STADTTUNNEL FELDKIRCH

**Projektänderungen
UVP Änderungsverfahren gem. § 18b**

**Zusammenfassender Umweltbericht
Beurteilung der Projektänderungen**

Projektant: technische Beschreibung		Koordination / Umweltbeurteilung			
 IGT GEOTECHNIK UND TUNNELBAU		 BEITL B E I T L Ziviltechniker GmbH für Landschaftsplanung A-1040 Wien, Mölwaldplatz 4/21 Tel +43 (1) 406 66 90 www.beitl.at			
PLANDATEN			NAME	DATUM	
Maßstab	Bericht		Permenschlager	Dez. 2025	
Seiten	32				
REVISION	DATUM	BESCHREIBUNG			BEARBEITET
a					
b					
c					
		AMT DER VORARLBERGER LANDESREGIERUNG ABTEILUNG STRASSENBAU (VIIb)			
	PROJEKTNR.:		OPERATNR.:		PLANNR.:
	NAME	DATUM	UNTERSCHRIFT		
Projektleitung Land Vlg	Bernhard Braza	Dezember 2025			
AUSFERTIGUNG					EINLAGE NR. 2.1
-

Abbildung 1: Betriebsstation: genehmigte Ausführung

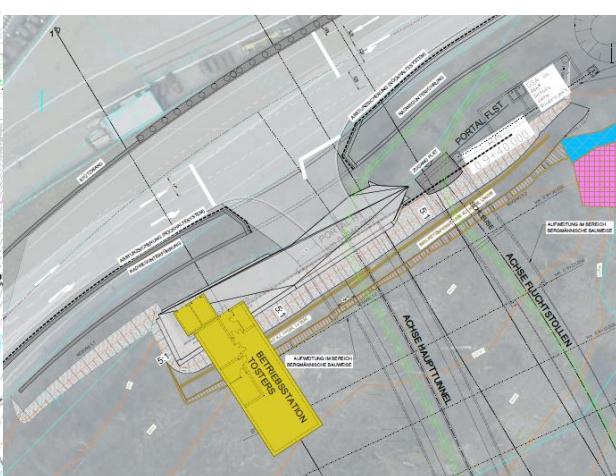
Die Änderung begründet sich mit der Optimierung der Zugänglichkeit und Zuwegung zur BS Tosters sowie zum Portalbauwerk. Insbesondere konnte durch die neue Situierung der Betriebsstation - innerhalb eines Stollens - ein größerer Vorplatz ermöglicht sowie die Zu- und Abfahrt verbessert werden. Aufgrund der verbesserten Zugänglichkeit ist es nun möglich, die Transformatoren der BS jederzeit und mit einem geringeren Zeitaufwand austauschen, reparieren und warten zu können. Für die Bauherstellung konnte zudem der Voreinschnitt samt den Sicherungsmaßnahmen optimiert werden.

Die Betriebsstation Tosters ist nun neben dem Portal der Fahrtunnelröhre in einem separaten Stollen angeordnet.

Die Innenschale ist aus Spritzbeton mit bergseitiger Regenschirmabdichtung konzipiert. Der Innenausbau der BS erfolgt mit Stahlbeton. Abgeschlossen ist der Stollen mit einer Portalscheibe mit Attikahochzug, unmittelbar anschließend an den Luftbogen. Vor dem Stollen ist ein Stahlbetonbauwerk vorgesehen, in welchem die beiden Traforäume angeordnet sind, und der Vorplatz wird mit Asphalt befestigt. Die Außengestaltung erfolgt bescheidgemäß durch Umsetzung des architektonischen Gestaltungskonzeptes.

Abbildung 3: Lfd Nr 149; GStNr 179/4 (Auszug aus BS-1013 UVP-EP 2013 – Grundeinlöseplan Übersicht Tunnelast Tosters)

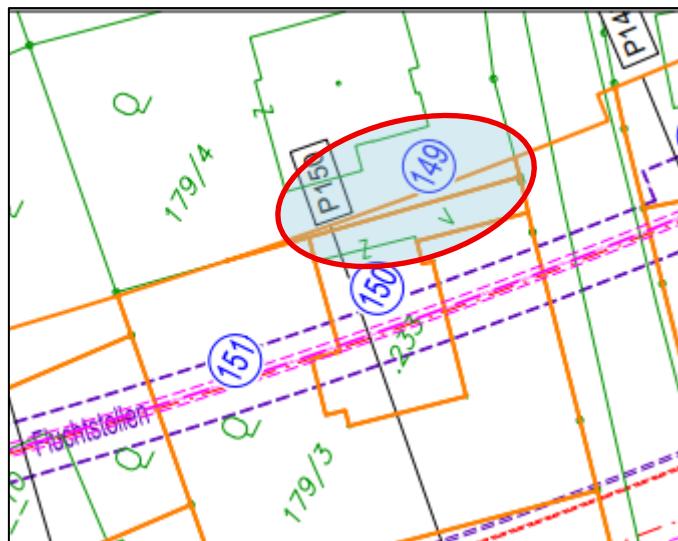
Lfd Nr 149: GStNr 179/4: entfall des Stützmittelervituts (Mirkrofläche)

Abbildung 4: Lfd Nr 163; GStNr 179/6 (Auszug aus BS-1013 UVP-EP 2013 – Grundeinlöseplan Übersicht Tunnelast Tosters)

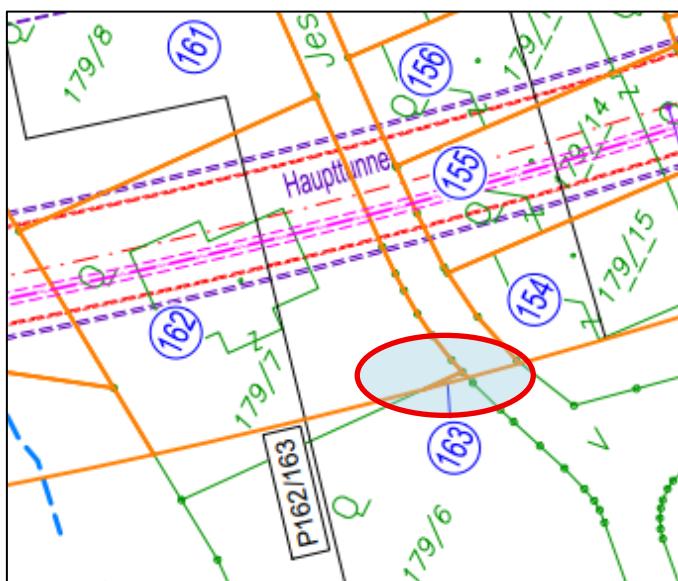
Lfd Nr 163: GStNr 179/6: entfall des Stützmittelervituts (Mirkrofläche)

Abbildung 6: geänderte Ausführung der Stützkonstruktion (Bohrpfahlwand)

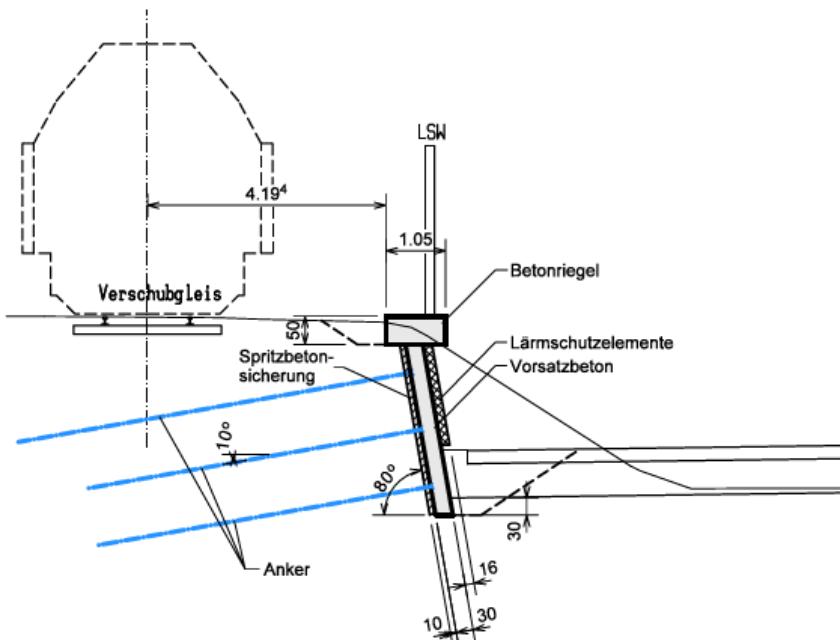
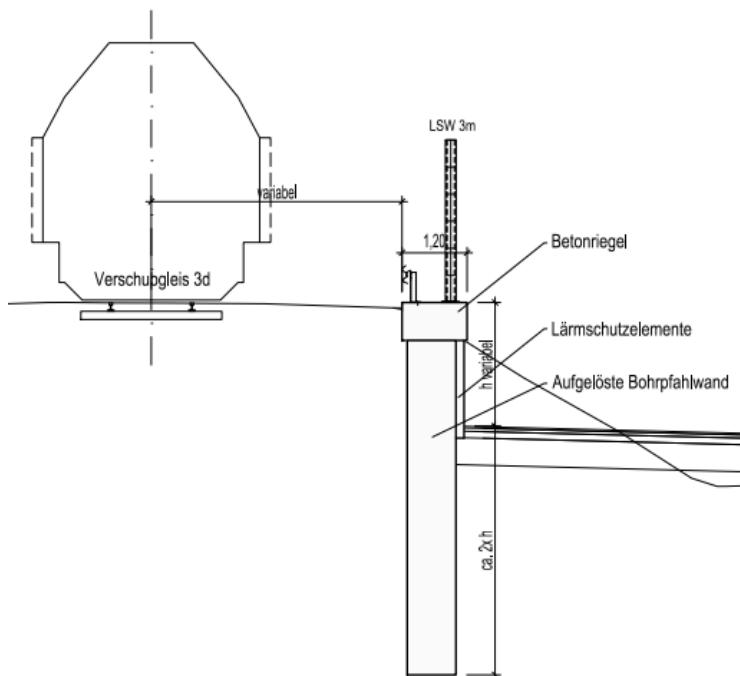
Im genehmigten UVP Verfahren wird der bahnseitige Böschungsabschnitt mit einer 137,31 m langen Ankerwand (Spritzbetonsicherung mit Vorsatzbeton und aufgesetztem Kopfbalken) gesichert. Der Vorsatzbeton wird mit Lärmschutzelementen verkleidet und auf dem Kopfbalken eine 3 m hohe Lärmschutzwand aufgesetzt (Genehmigungsplan TP 02.01D-15a).

Die Sicherung erfolgt nun mittels einer aufgelösten Bohrpahlwand mit einem aufgesetzten Kopfbalken und einer Lärmschutzwand anstatt der ursprünglichen Ankerwand.

Seitens ÖBB wurde bekannt gegeben, dass einer horizontalen Verankerung unter die Gleisanlage nicht zugestimmt wird.

Im Rahmen der nun laufenden Detailplanung wurde aus statischen Gründen die Länge der Stützkonstruktion auf 141,5 m verlängert und die Art der Sicherung geändert. Zur Ausführung gelangt eine aufgelöste Bohrpahlwand mit Kopfbalken und aufgesetzter Lärmschutzwand. Ebenso werden die Bohrpfähle mit Lärmschutzelementen verkleidet. Es ändert sich somit lediglich die Fundierungsart der erforderlichen Sicherungsmaßnahme. Die Längen der Bohrpfähle - mit maximal DN 90 - richten sich nach den statischen Erfordernissen und sind folglich variabel. Die Detailbemessungen erfolgen derart, dass der Grundwasserspiegel bei 437,91 m (sh UVE TP 02.01-3a; Seite 59+60) nicht berührt wird. Aufgrund der

neu gewählten Sicherung mittels aufgelöster Bohrpfähle entfällt die ursprünglich vorgesehenen horizontale Ankerung in den Bahnkörper.
